**Madame Joëlle BAUMANN**  
Commissaire enquêtrice

**Objet : Procès-verbal de synthèse – enquête publique**

L'enquête publique relative à **l'élaboration du Plan Local d'Urbanisme de la commune d'HEILIGENBERG** s'est déroulée du 24 septembre 2025 à 10 heures 00 au 27 octobre 2025 à 17 heures 00.

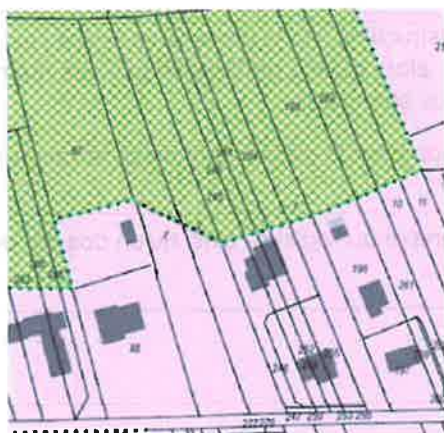
Le précédent PLU (2019) incluait, dans la zone urbaine (constructible), et faisant partie de leur propriété, une bande de terrain (à cheval sur 3 parcelles) (entourée de rouge sur l'extrait de plan ci-dessous). Cette bande de terrain est reclassée en secteur Ab (agricole support de biodiversité) inconstructible dans le projet de nouveau PLU.

Les époux H. demandent donc que cette bande de terrain retrouve son classement de 2019.

En violet : propriété de Monsieur P. M.

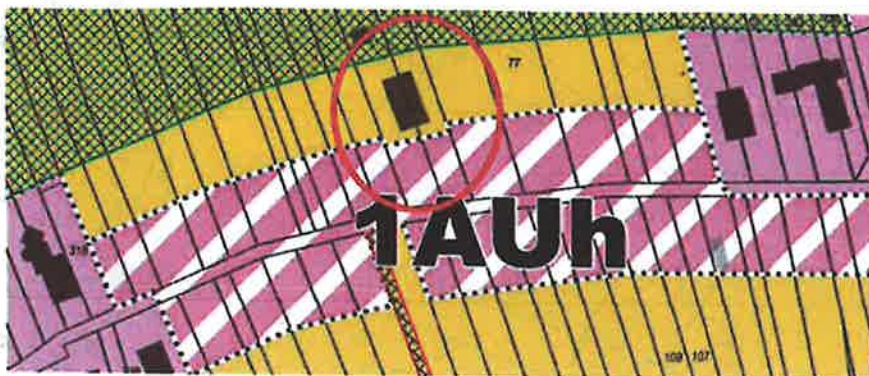
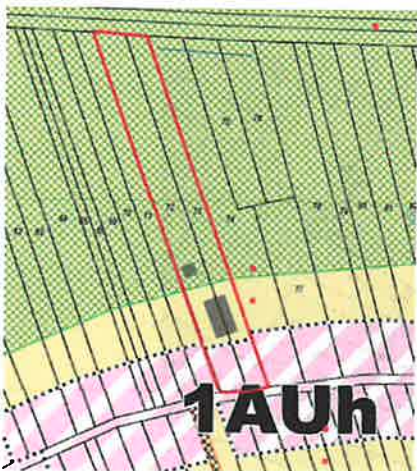
Le projet de PLU, objet de la présente enquête publique, prévoit que seule une petite partie (5 ares environ) de ce terrain est en zone Ur (supportant actuellement un petit chalet), ce qui est insuffisant pour construire une maison, du fait notamment des règles de recul imposées par le projet de règlement.

Le reste du terrain est classé en zone Nb (inconstructible) par le projet de PLU, ce que conteste la famille M.

Maître J.L. s'étonne notamment du classement, en zone constructible, de la parcelle voisine à l'est (n°49) (champ exploité à titre agricole) pour une partie en bordure de la rue, alors qu'elle ne dispose pas des mêmes atouts (fossé séparant la parcelle de la route, par exemple) que le terrain de son client.

Il invoque en conséquence une erreur manifeste d'appréciation pour le classement de ce terrain, et demande le classement en secteur Ur.
